Gladsaxe Kommune
Vej- og Parkafdelingen
Rosenkæret 39
2860 Søborg

Kommentarer til Forslag til plejeplan for Gyngemosen og Høje Gladsaxe Park fra Biodiversitetsgruppen under Lokal Agenda 21 i Gladsaxe

Placering og omtrentligt forløb af den uautoriserede sti. En sti der af både sikkerhedsmæssige og oplevelsmæssige årsager burde være mere cyklistvenlig.

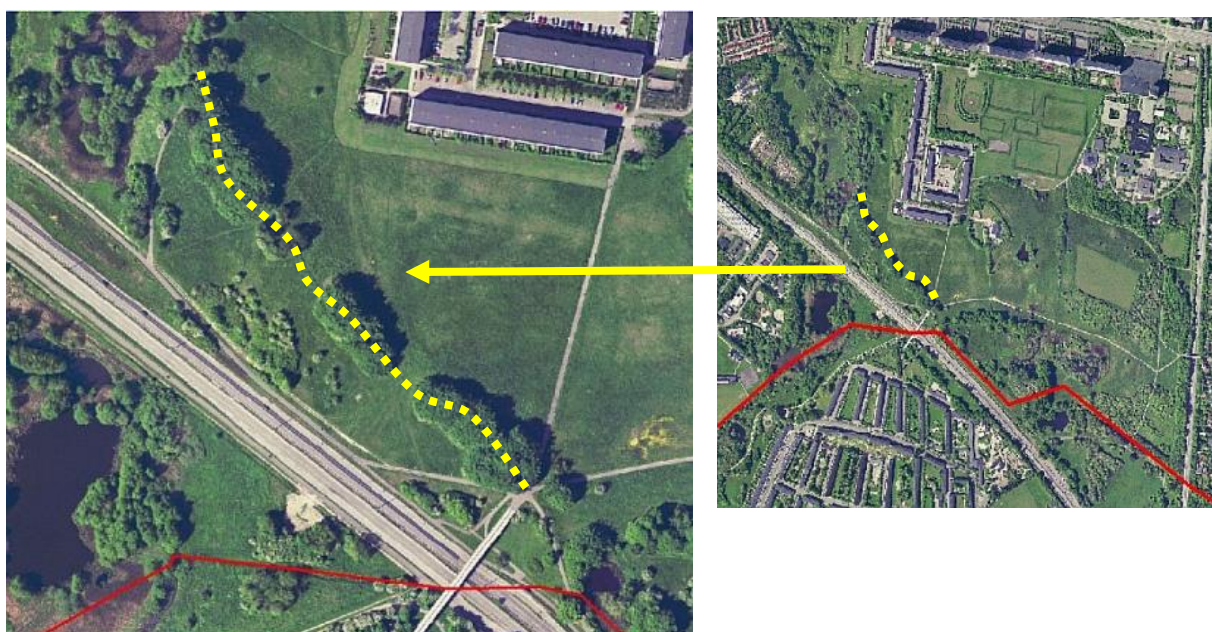
Af hensyn til flora- og fauna er biodiversitetsgruppen enig i betragtningen om, at der ikke bør anlægges flere stier – med en enkelt undtagelse:

Det er i dag ikke muligt at komme igennem selve parken fra nordvest til sydøst ad autoriserede stier. Cyklister, der kommer fra nordvest ad Gyngemosestien ledes af den asfalterede sti ud i modkørende trafik på cykelstien langs Hillerød motorvejen. Det er ikke heldigt! En del fodgængere benytter fodstien gennem bøgetræs-områderne i område B og når derved til samlingspunktet for stierne hvor også stibroen fra Tingbjergområdet leder til.

Denne uautoriserede sti er imidlertid vanskelig at cykle på i dens nuværende tilstand. I stedet for den uautoriserede sti kan ønskes en sti samme sted med en cykelvenlig overflade.
